# DODATEK č. 4 ke SMLOUVĚ O DÍLO

„ZŠ E. Destinové a ZŠ nám. Svobody 2 - půdní vestavba“

Půdní vestavba - ZŠ Emy Destinnové a ZŠ nám. Svobody

Change Order / Změnový list

# Řez S- detail prostupu odvětrávacího potrubí lapolu plánované varny přes zeď vestavby

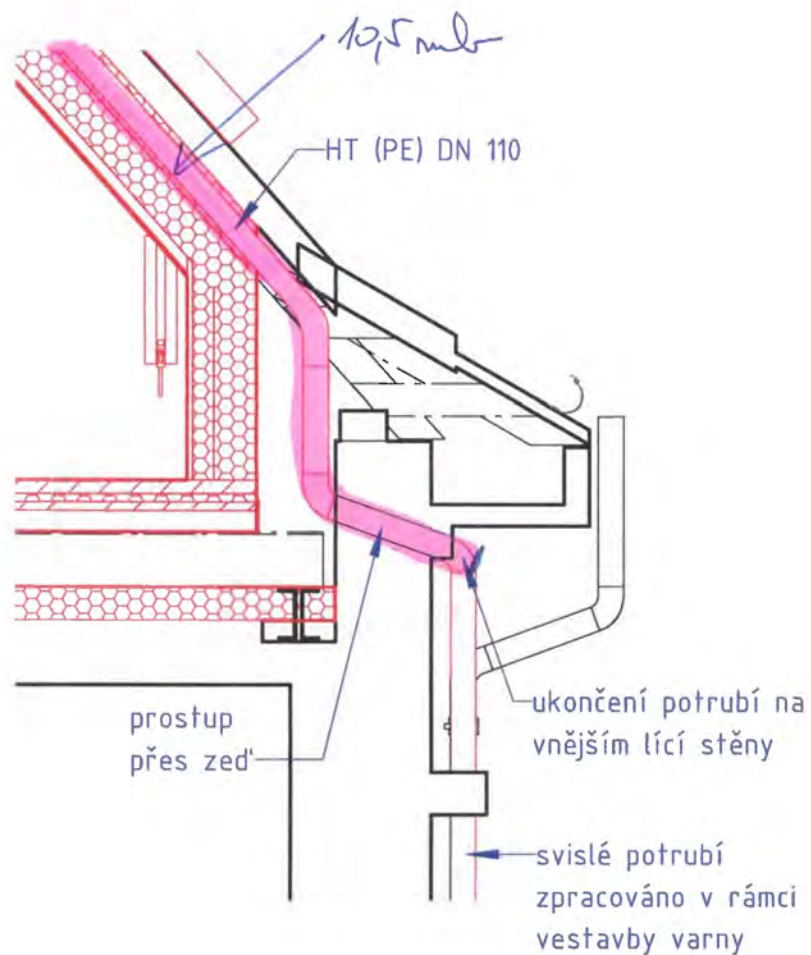
**Doplnění přípravy pro odvětrání lapolu - postupu přes šikminu do stávajícího komína.**

721176105R00		Potrubí HT připojovací D 110 x 2,7 mm, D+M	m	10,500
			R	Stavební přípomoc, bourání potrubí do komína zateplení postupu	h	35,000

PRODLOUŽENÍ KABELU NN DO R4.2(B)

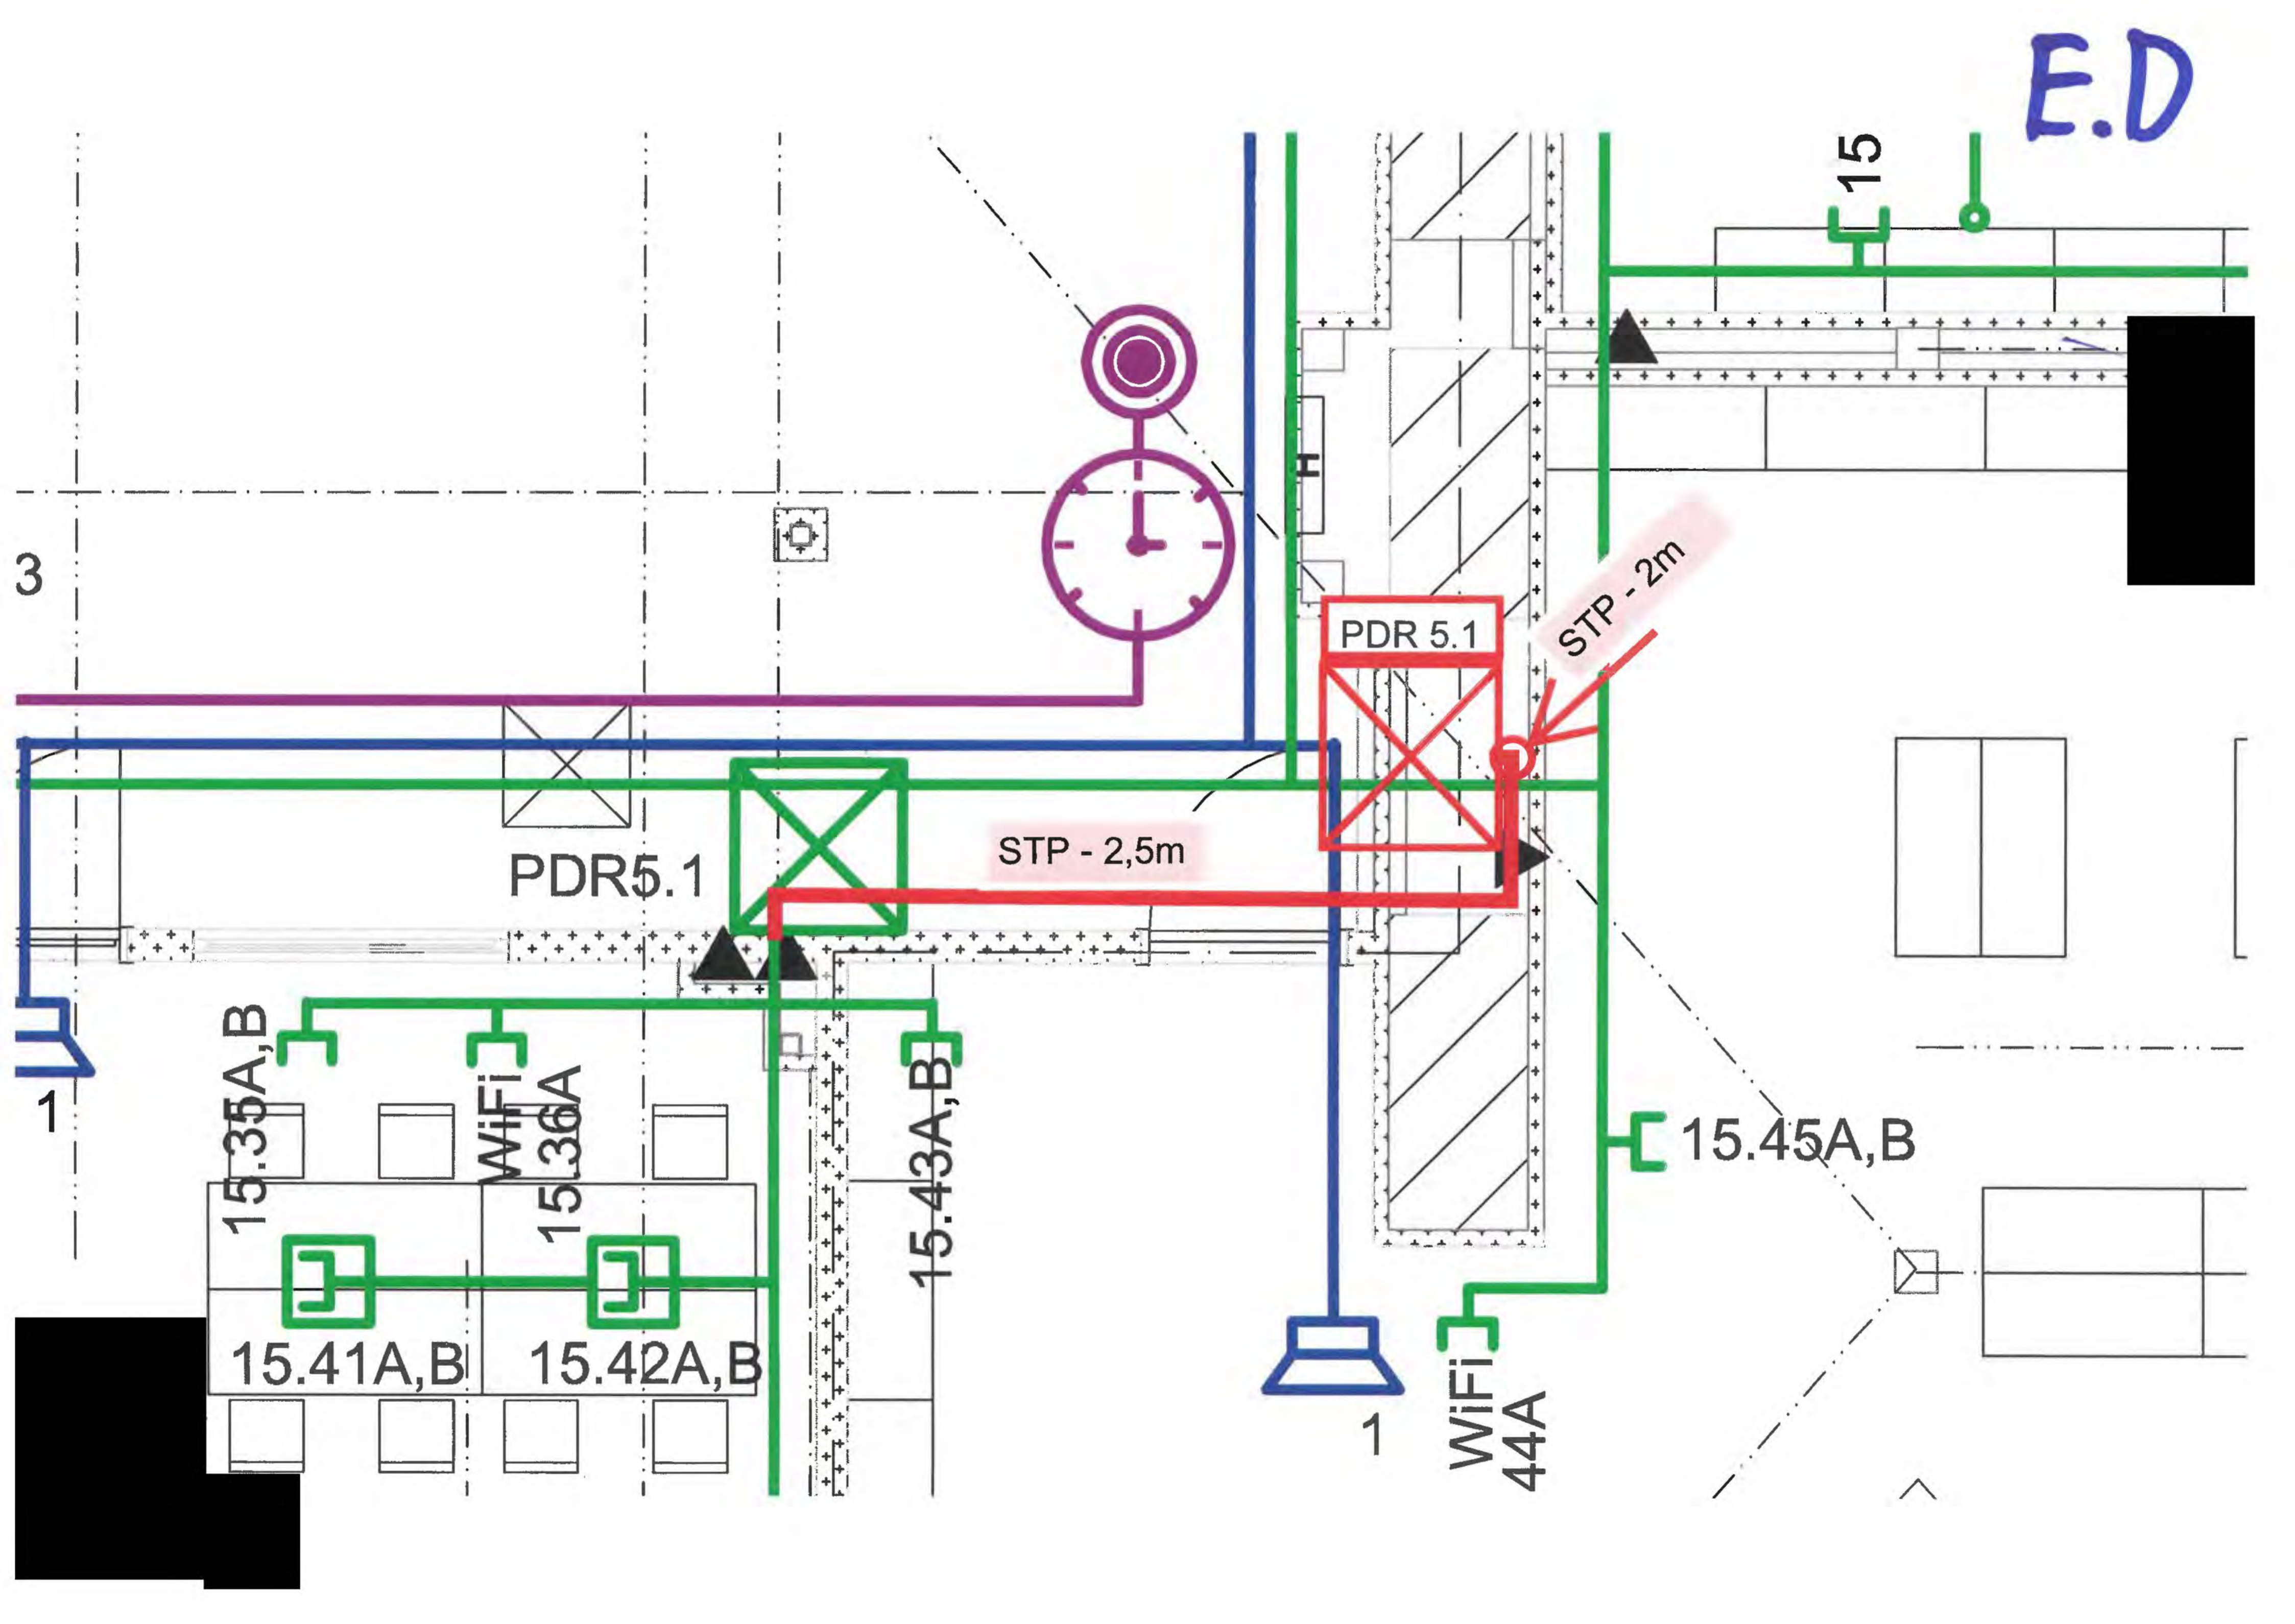
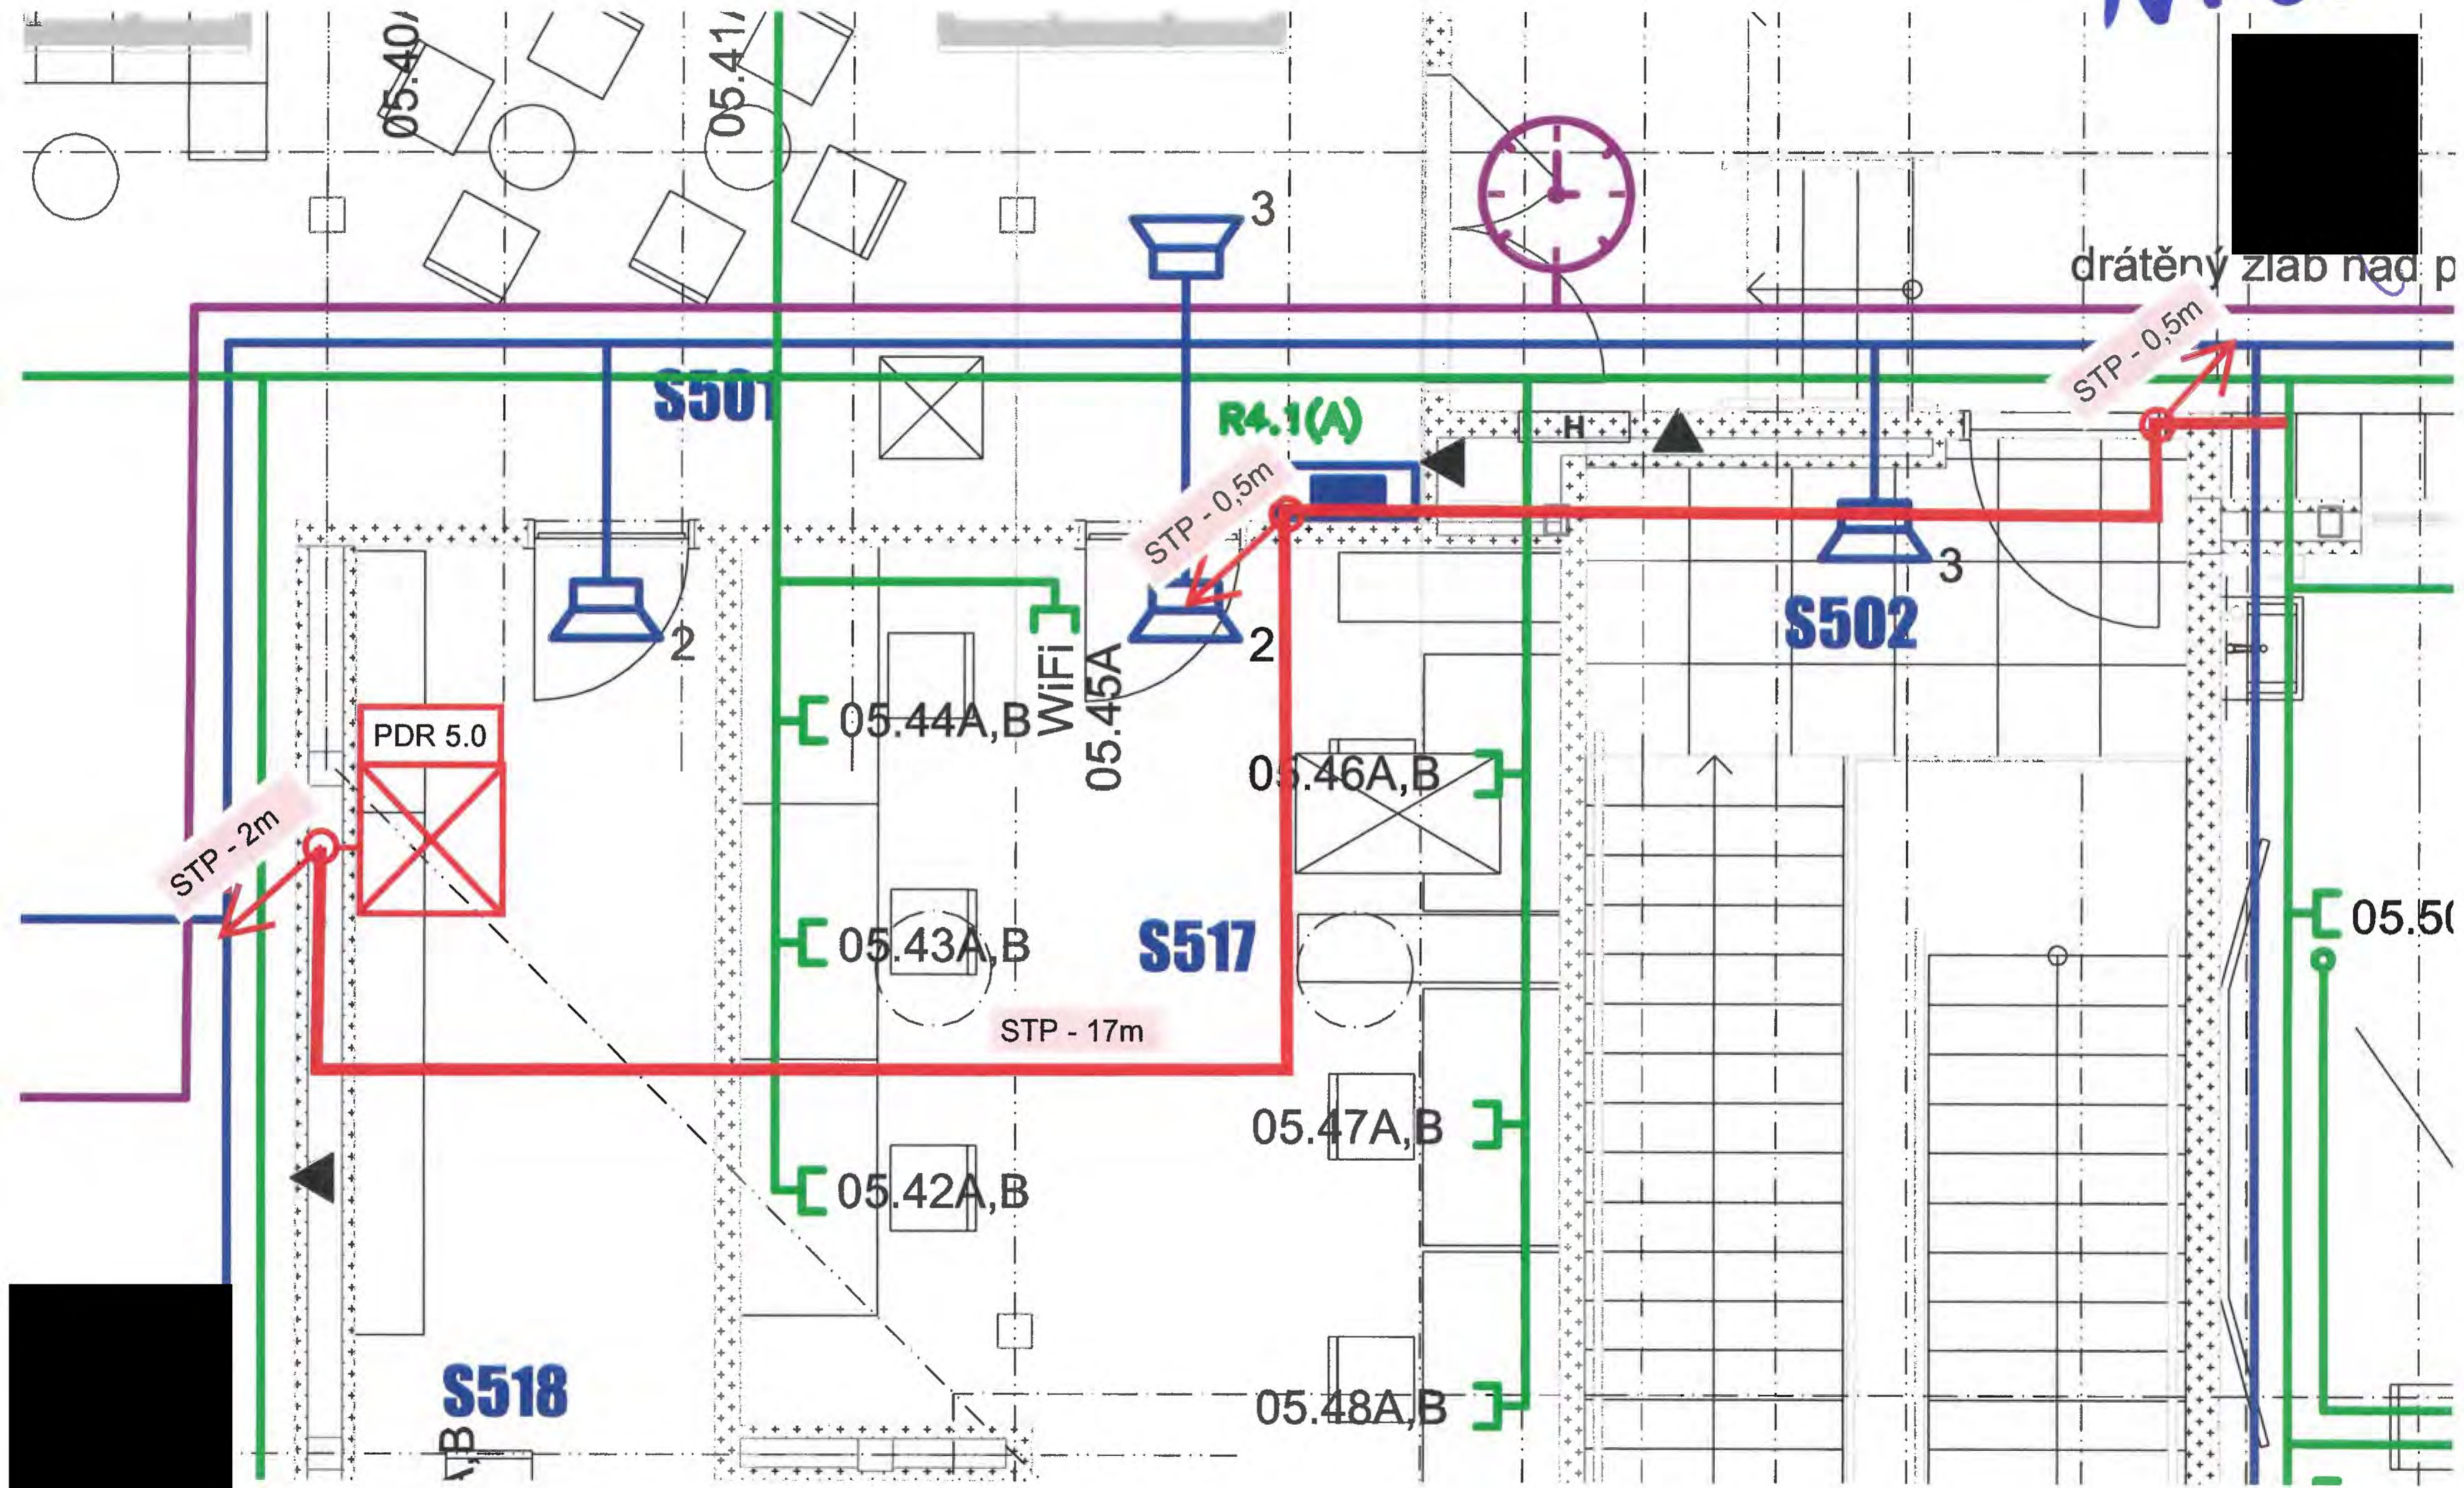
1	Poloha rozvaděčů R 4.1.B a R 4.2B musela být změněna, do umístění dle PD se nevešly. Připravená kabeláž musela být doplněna.	SO 01
2	V PD chyběl přívod silnoproudu pro výtah v dostatečné délce.	SO 01
3	Na žádost školy došlo k doplnění podlahových krabic (4ks po dvou zásuvkách 230V) + 2 ks zás.obvodů do m.č. E515 .	SO 01
5	Provozovatel požádal o přesun datových rozvaděčů mimo třídy.	SO 01

1	Bylo provedeno naspojování a prodloužení přívodních kabelů do rozvaděčů R 4.1B a R 4.2B.	SO 01
2	Doplnění přívodů pro výtah a příslušné dozbrojení rozvaděče. A vysekání trasy v žbk.	SO 01
3	Doplnění podlahových krabic (4ks po dvou zásuvkách 230V) + 2 ks zás.obvodů do m.č. E515 . Včetně kabeláže a dozbrojení rozvaděče.	SO 01
5	Rozvaděče byly přesunuty z 5. NP do 4.NP do neveřejných prostor.	SO 01
